ประกาศสำนักงานคณะกรรมการกำกับกิจการพลังงาน
เรื่อง กำหนดเขตระบบโครงข่ายไฟฟ้า ๒๓๐ กิโลโวลต์ คลองแจ๊ะ - สตูล (ช่วงที่ ๑)
(ช่วงปรับแก้ทิศทางและแนวเขตระบบโครงข่ายไฟฟ้า)
ตามพระราชบัญญัติการประกอบกิจการพลังงาน พ.ศ. ๒๕๕๐

แผนผังแสดงรายละเอียดท้ายประกาศสำนักงานคณะกรรมการกำกับกิจการพลังงาน เรื่อง กำหนดเขตระบบโครงข่ายไฟฟ้า 230 กิโลโวลต์ คลองแงะ - สตูล (ช่วงที่ 1) (ช่วงปรับแก้ทิศทางและแนวเขตระบบโครงข่ายไฟฟ้า) ตั้งแต่ กม. 9 + 024.87 ถึง กม. 10 + 398.04 BK. กม. 10 + 418.78 AH. ขนาดความกว้างจากแนวศูนย์กลางของเสาสายส่งไฟฟ้าด้านละ 25.00 เมตร (รวมทั้งสองด้านกว้าง 50.00 เมตร)

แบบเลขที่: 4-KNE-STU-12.2020.2/2 REV.2
อ้างอิงแบบเลขที่: 4-KNE-STU-12.2020.2/2 REV.1

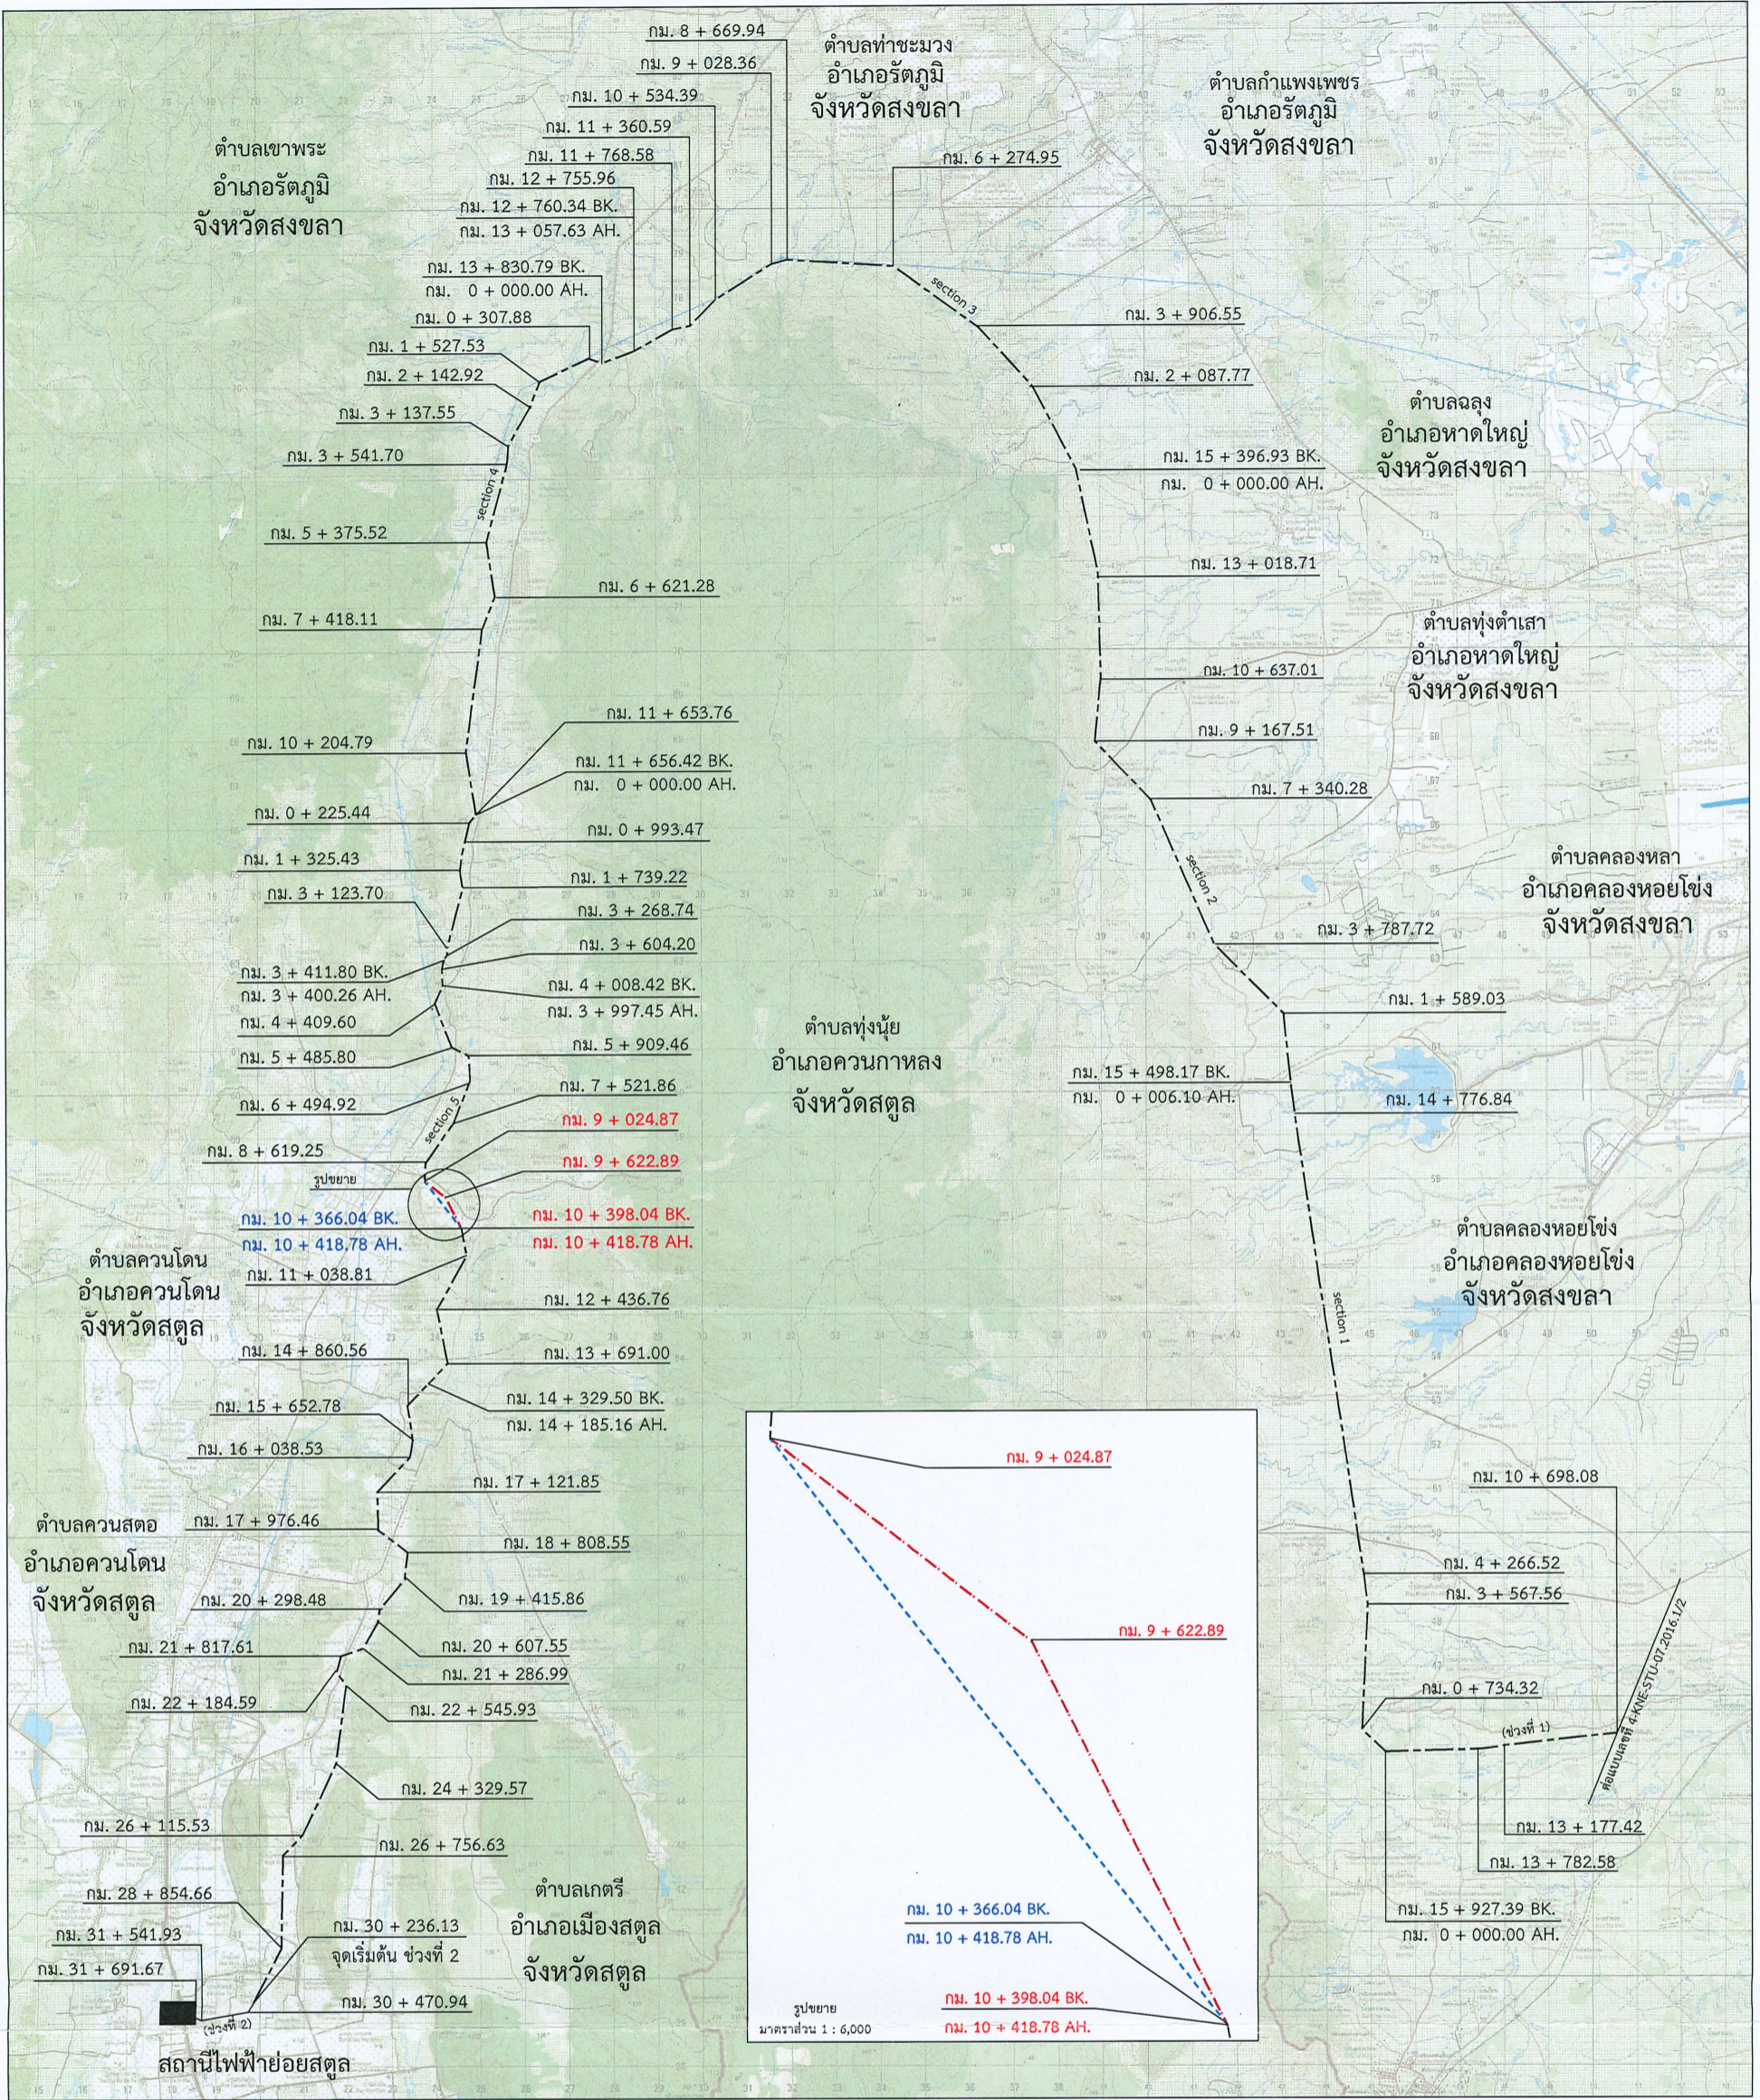
ข้อ ๑ ยกเลิกทิศทางและแนวเขตระบบโครงข่ายไฟฟ้า ตามแผนผังแสดงรายละเอียดของลักษณะทิศทาง และแนวเขตในการวางระบบโครงข่ายไฟฟ้า ๒๓๐ กิโลโวลต์ คลองแจ๊ะ - สตูล (ช่วงที่ ๑) เริ่มต้นจาก กม. (สายส่งไฟฟ้า) ที่ ๙ + ๐๒๔.๘๗ ไปยัง กม. (สายส่งไฟฟ้า) ที่ $\frac{๑๐ + ๓๖๖.๐๔ \text{ BK}}{๑๐ + ๔๑๘.๗๘ \text{ AH}}$ ระยะทางประมาณ ๑,๓๔๑.๑๗ เมตร พาดผ่านท้องที่ตำบลทุ่งนุ้ย อำเภอควนกาหลง จังหวัดสตูล

ข้อ ๒ กำหนดให้พื้นที่แนวเขตระบบโครงข่ายไฟฟ้า ๒๓๐ กิโลโวลต์ คลองแจ๊ะ - สตูล (ช่วงที่ ๑) (ช่วงปรับแก้ทิศทางและแนวเขตระบบโครงข่ายไฟฟ้า) เริ่มต้นจาก กม. (สายส่งไฟฟ้า) ที่ ๙ + ๐๒๔.๘๗ ไปยัง กม. (สายส่งไฟฟ้า) ที่ ๙ + ๖๒๒.๘๙ และไปยัง กม. (สายส่งไฟฟ้า) ที่ $\frac{๑๐ + ๓๙๘.๐๔ \text{ BK}}{๑๐ + ๔๑๘.๗๘ \text{ AH}}$ ระยะทางประมาณ ๑,๓๗๓.๑๗ เมตร พาดผ่านท้องที่ตำบลทุ่งนุ้ย อำเภอควนกาหลง จังหวัดสตูล เป็นเขตระบบโครงข่ายไฟฟ้า

ทั้งนี้ กำหนดให้ความกว้างของเขตระบบโครงข่ายไฟฟ้างดงกล่าว วัดจากแนวศูนย์กลางของเสาสายส่งไฟฟ้าออกไปด้านละ ๒๕.๐๐ เมตร รวมทั้งสองด้านกว้าง ๕๐.๐๐ เมตร ปราบกฏตามแผนผังแสดงรายละเอียด แบบเลขที่ ๔-KNE-STU-๑๒.๒๐๒๐.๒/๒ REV.๒ จำนวน ๑ แผ่น ที่แนบท้ายประกาศนี้ โดย กฟผ. จะได้จัดทำเครื่องหมายแสดงบริเวณเขตระบบโครงข่ายไฟฟ้าบนพื้นที่จริงต่อไป
